コーニングインターナショナル株式会社  
ライフサイエンス事業部

<< Falcon® 体外受精研究用プラスチックウェアの Emergo 住所変更のお知らせ >>

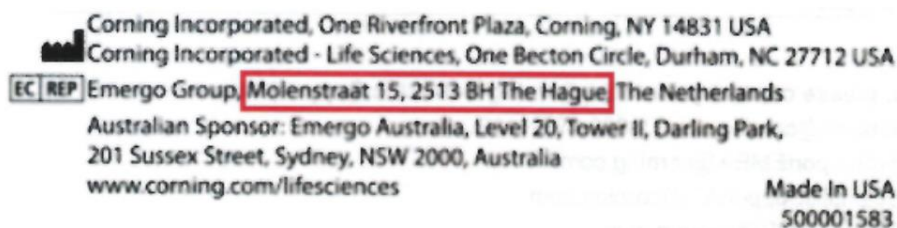
ヨーロッパにおけるコーニングの正式代表法人 (AR) であるEMERGO グループの住所が、EMERGO グループのヨーロッパ本部に変更となりました。現在のFalcon 体外受精研究用プラスチックウェアのラベルのうち、住所の印字がある一次包装、外箱、インフォメーションシートが変更となり、2017年7月1日までに新しい住所のラベルとなります。

変更前の住所:

EMERGO Group  
Molenstraat 15  
2513 BH The Hague  
The Netherlands

変更後の住所(一次包装、外箱、インフォメーションシート):

EMERGO EUROPE  
Prinsessgracht 20  
2514 AP The Hague  
The Netherlands
